MINISTERIO DE AMBIENTE Y DESARROLLO SOSTENIBLE

RESOLUCIÓN No. **0936**

“Por medio del cual se realiza seguimiento a las obligaciones establecidas por la Resolución 2290 del 03 de noviembre de 2015, que sustrajo de manera definitiva un área de la Reserva Forestal del Pacífico, en el marco del expediente SRF 350”

Figura No. 2 Área seleccionada para compensación, municipio Cañasgordas – departamento Antioquia.

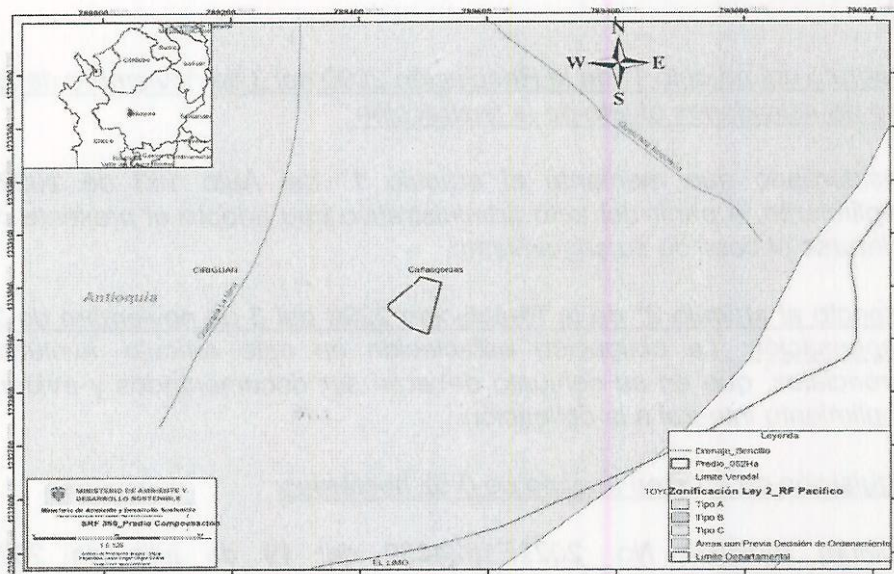
Dentro de los documentos allegados, se relaciona la respectiva localización y soporte cartográfico del área seleccionada, la cual cuenta con una extensión de 0,52 hectáreas como medida de compensación, inmersa en la vereda Ciriguan, del municipio de Cañasgordas, departamento de Antioquia.

Que, dentro de los documentos allegados, se relaciona la respectiva localización y soporte cartográfico del área seleccionada, la cual cuenta con una extensión de 0,52 hectáreas como medida de compensación, inmersa en la vereda Ciriguan, del municipio de Cañasgordas, departamento de Antioquia.

Que, conforme a lo analizado en el Concepto Técnico 21 de 2022, en relación al área destinada para desarrollar el plan de restauración, la sociedad **CONTINENTAL GOLD LIMITED SUCURSAL COLOMBIA** debe remitir los soportes documentales que permitan identificar y verificar la titularidad del predio y su ubicación para lograr establecer si el mismo, cumple con los criterios previstos para llevar a cabo las medidas de compensación. Lo anterior conforme al literal i del artículo 2 de la Resolución 2290 de 2015.

Que, al no tener la plena identificación del predio, esta Dirección concluye que no se ha dado cumplimiento a la obligación impuesta.

ARTÍCULO 1. REITERAR a la sociedad **CONTINENTAL GOLD LIMITED SUCURSAL COLOMBIA**, con NIT 900.166.687-7, el cumplimiento de lo dispuesto en el artículo 2 de la **Resolución 2290 del 3 de noviembre de 2015**, en lo que respecta a la medida de compensación por la sustracción definitiva, debiendo la entidad **CONTINENTAL GOLD LTDA.**, adquirir un área mínima de 0,52 hectáreas, por la sustracción definitiva relacionada con la Línea de Transmisión Eléctrica Chorodó – La mina a 110 kv, en la cual se debe realizar un Plan de Restauración Ecológica, de conformidad con lo establecido en el numeral 1.2., del artículo 10 de la Resolución 1526 de 2012., como también se debe

delimitar el área a adquirir mediante coordenadas planas indicando el sistema de proyección de coordenadas empleado del área donde se llevará a cabo la implementación del mismo.

PARAGRAFO 1. Las coordenadas de los vértices que forman la poligonal deben ser presentadas en el sistema de proyección MAGNA Origen Único Colombia, las cuales se encuentran descritas y materializadas cartográficamente en el Anexo No. 1.
